BTI 031

AJUSTES NECESSÁRIOS PARA PVC VFX 700 (PERFIL)

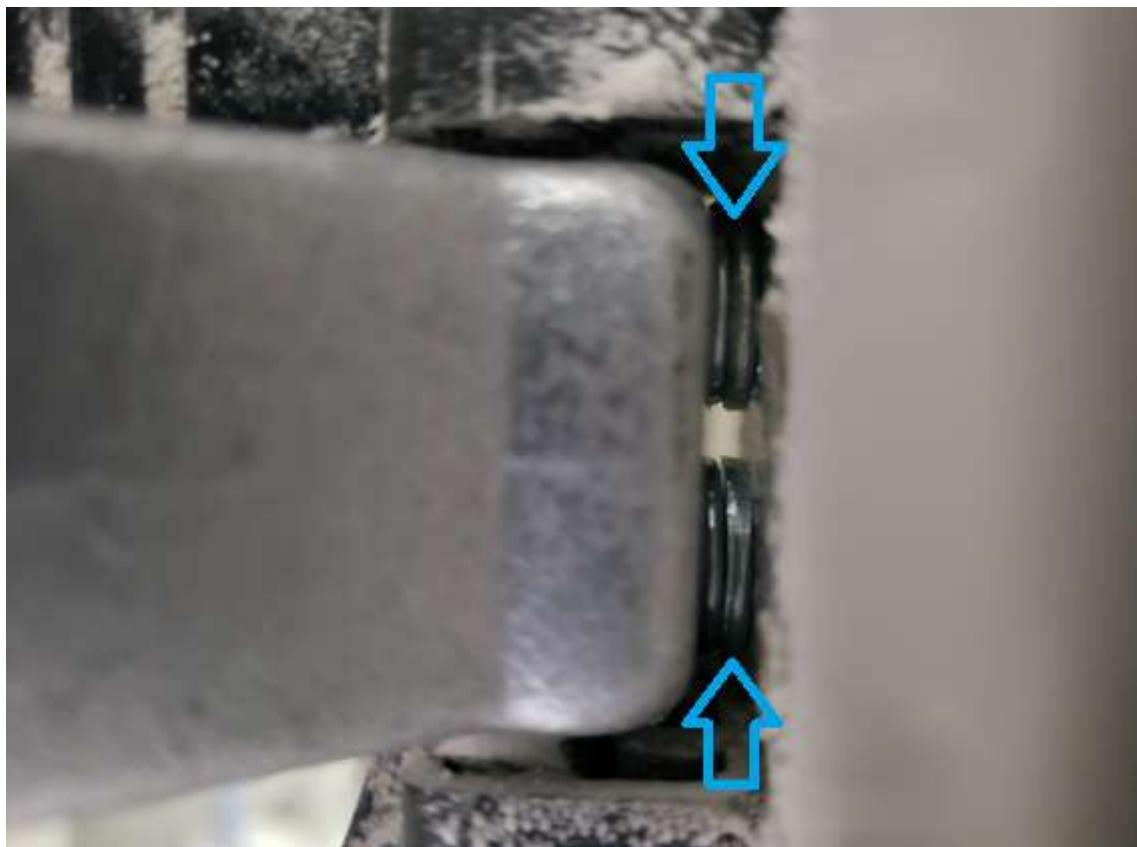
Foi identificado que na troca do PVC da VFX Zip para VFX 700 é necessário fazer as seguintes alterações na instalação das portas.

Caso a porta em questão não esteja instalada com estes componentes, deve-se fazer a colocação conforme instruído abaixo.

- Instalar arruelas M10 entre os rolamentos e os suportes guia do rolamento (8pc por porta).

- Instalar 1 arruela lisa e 1 arruela de pressão M6 em cada parafuso de fixação do suporte guia do rolamento, entre o suporte de alumínio e a coluna da porta.

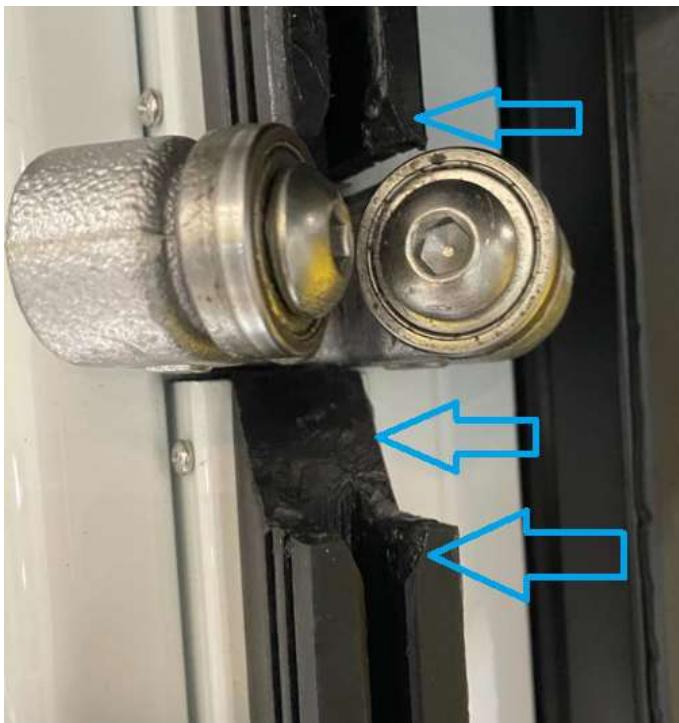
- Verificar a existência dos chanfros para ajudar a guiar o perfil.

- Verificar alinhamento os rolamentos com os perfis de UHMW.

- Ajustar as colunas para que o perfil corra livre dentro das guias de UHMW, não deixar nem folgado demais e nem justo demais.

- Lubrificar os rolamentos e as guias (principalmente na entrada do perfil entre os rolamentos e o perfil) com Vaseline sólida e um pincel.
